**B-Plan Nr. 39 „Wohngebiet westlich der Lindenallee, Richtung Freienlande“;
Entwurf mit Umweltbericht und GOP**

hier: Stellungnahme des NABU nach § 4 Abs. 1 BauGB i.V.m. § 63 (2) Nr. 2 BNatSchG

Abbildung 1: Streichung von 7 Baugrundstücken zu Gunsten einer größeren Regenrückhalte-Senke.

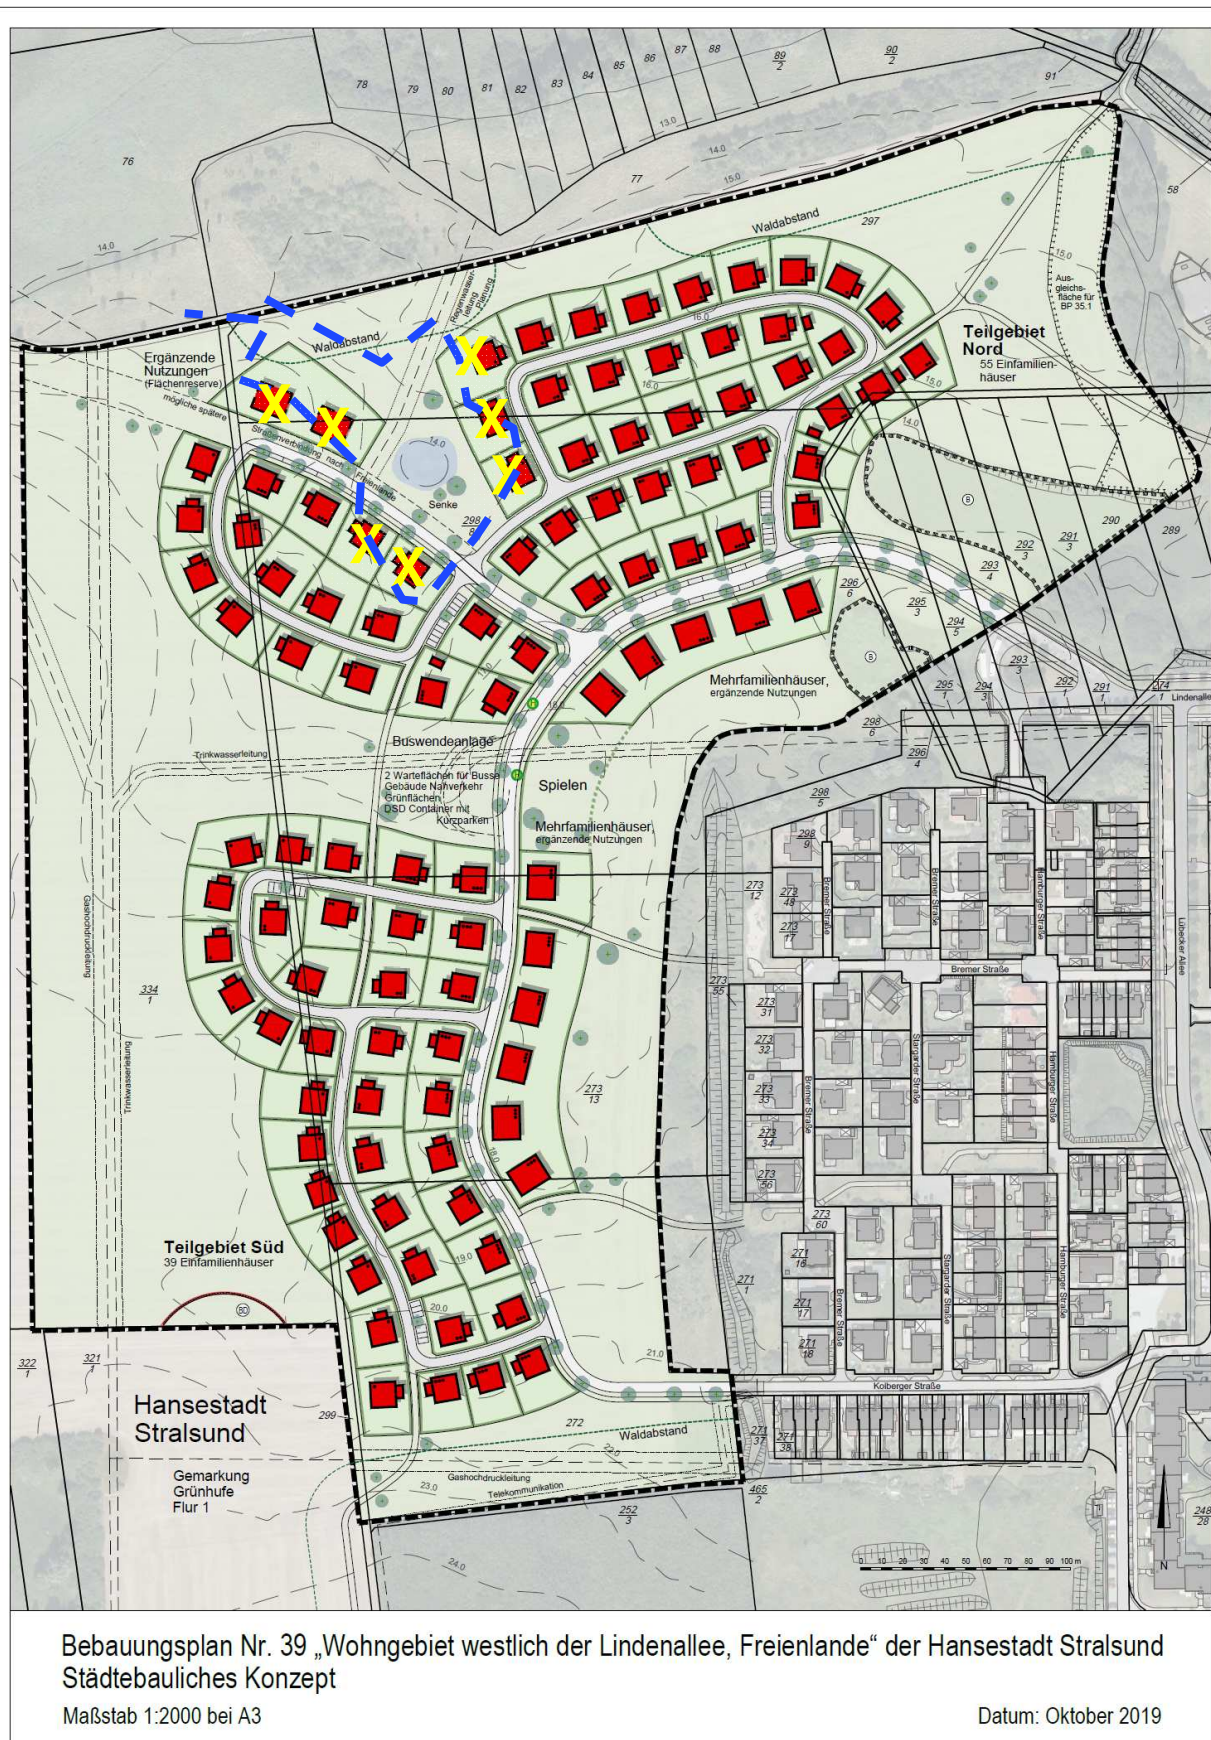
Alle 10 Jahre gibt es somit starken Regen, der über 60 Minuten Niederschlagsdauer zu rund 6.000 l/s Abfluss führt. Ein Szenario mittels Höhenlinienkarte liefert folgende Überschlagsrechnung: Die geplante, nur 50 m breite Senke von 2.500 m² Fläche (mit Trichterform) füllt sich bei Starkregen rechnerisch mit knapp 5 Mio. Litern Regenwasser aus dem Wohngebiet um 4 - 8 m tief mit Wasser (nur senkrecht-beckenförmig um 2,0 Meter). Das ist deutlich über dem Geländere relief. Zwangsläufig schwemmt das dann schädliche Stoffe in das Grünhufer Bruch.

⇒ Die Regenrückhaltung im Plangebiet ist ungenügend, aber anpassbar: Um bei Starkregen einen technologisch sinnvollen Wasserrückhalt der durchfahrbare Senke von 1 Meter Tiefe zu erzielen, ist diese per Bodenprofilierung auf die 4 - 8 fache Flächengröße auszuweiten.

Nur 7 Baugrundstücke, die derzeit die Senke einengen, müssen dafür entfallen (vgl. Abb. 1). Um die allmähliche Verlandung der vernässbaren Senke zu verhindern bzw. ihre Durchfahrbarkeit in Trockenzeiten zu gewährleisten, kann sie mit geringer Neigung modelliert werden.

Abb. 35 | Straßenleuchte, dunkelgrau lackiert

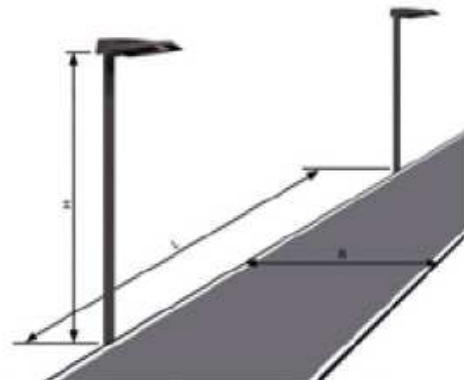
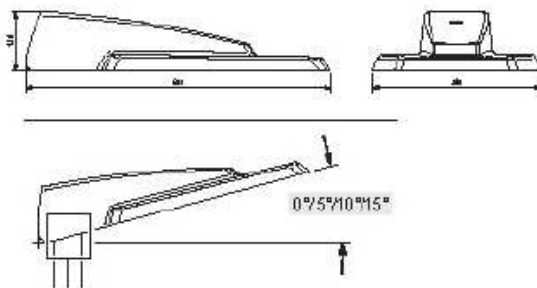
Um für ausreichend Beleuchtung im Wohngebiet des B-Plans Nr. 39 zu sorgen, werden im Seitenstreifen des Straßenprofils in angemessenem Abstand Leuchten angeordnet. Sofern ökologisch ungeeignete Lichtquellen zum Einsatz kommen, würde das Wohngebiet in der Dunkelheit allerdings auch die umgebende Offenlandschaft bis in das Grünhufer Bruch mit Habitaten von Nachtfaltern und nachtaktiven Tierarten erheblich beeinträchtigen. Mittlerweile standardmäßige LED-Leuchtmittel allein sind hierbei unzureichend.

Im Textteil B des B-Plans Nr. 39 müssen Straßenleuchten mit möglichst geringem Abstrahlwinkel und einer Lichtpunkthöhe von max. 4 m festgesetzt werden (vgl. folgende Abbildung). Erstrebenswert wäre zudem in der Nacht ein Einschaltmechanismus per Bewegungsmelder nur im menschlichen Bedarfsfall. Derzeit fehlt im Textteil B jegliche selbstverpflichtende Verbindlichkeit hinsichtlich der Straßenbeleuchtung.

Lichtpunkthöhe:	H = max. 4m
Mischverkehrsfläche:	B = 5,0m
Abstand Leuchten:	L = zu ermitteln
Winkel:	$\alpha = 0^\circ - 15^\circ$
Lackierung:	DB 703
Leuchtmittel:	LED, neutralweiß
